『東京電力福島第一原子力発電所の中期的リスクの低減目標マップ（改定案）』  
を踏まえた当社意見等について

2023年2月20日

東京電力ホールディングス株式会社

- 2023年2月1日、原子力規制委員会において附議・議論された『東京電力ホールディングス株式会社 福島第一原子力発電所の中期的リスクの低減目標マップの改定（1回目）』の各項目について、当社意見及び原子力規制庁殿と当社に認識の相違が無いよう、認識確認を行いたい項目を取り纏めた。

### ■ 項目：HIC一時保管容量増設（2025年度）

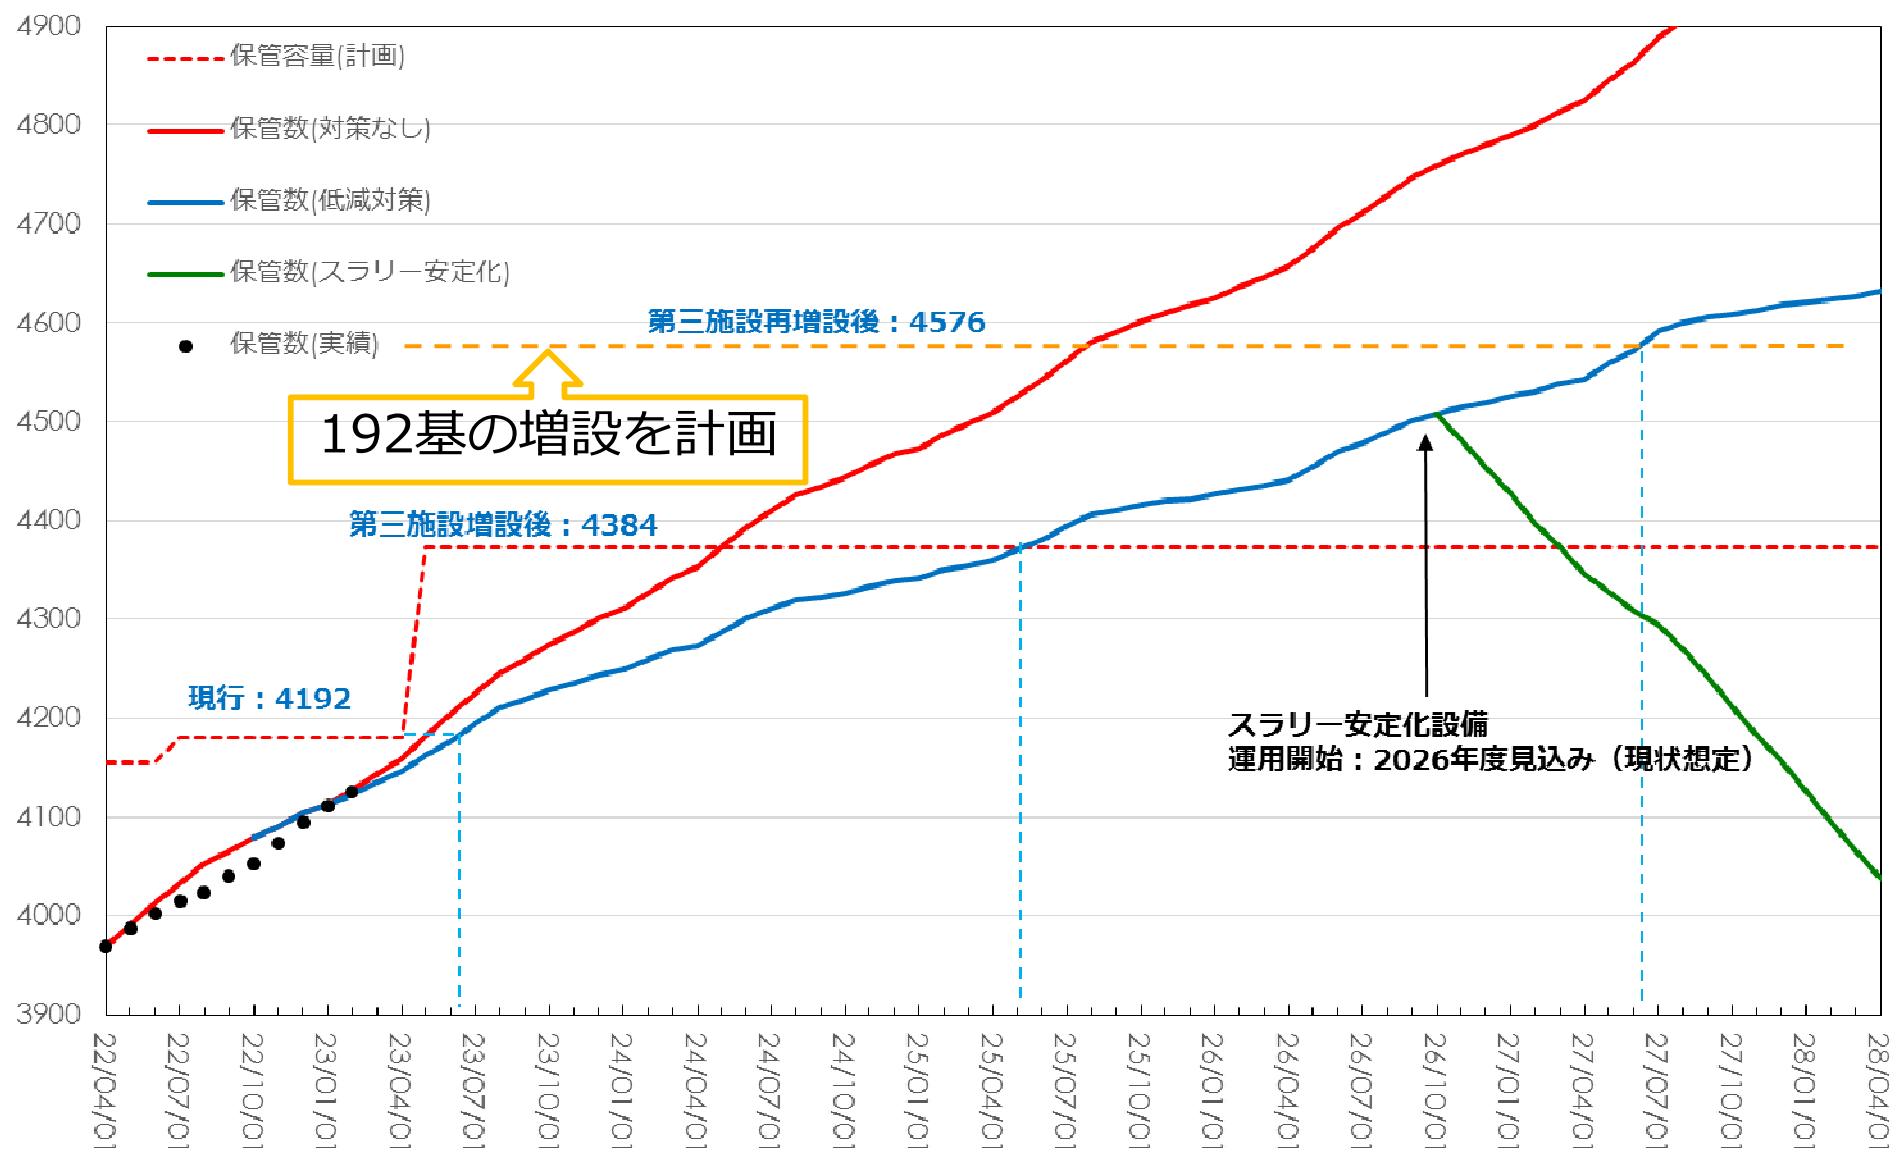
- ✓ 目標時期を「2025年度」から「2024年度」へ変更

- ✓ 現在、HIC保管容量（4192基）の更なる容量確保に向け、第三施設に192基の増設（4384基）する実施計画変更認可を2023年2月2日に頂き、設置工事を進めている。
- ✓ HIC保管容量は、更に192基の増設（4576基）し、保管容量を確保することで、スラリー安定化処理設備の運用開始遅延リスクに備える計画。
- ✓ HICの保管容量ひっ迫時期は、2025年6月頃と想定。対策完了時期としては「2024年度」を目標としているため、目標時期を変更する。
- ✓ HIC発生量の上振れリスクに備え、完了時期の前倒しを目指す。
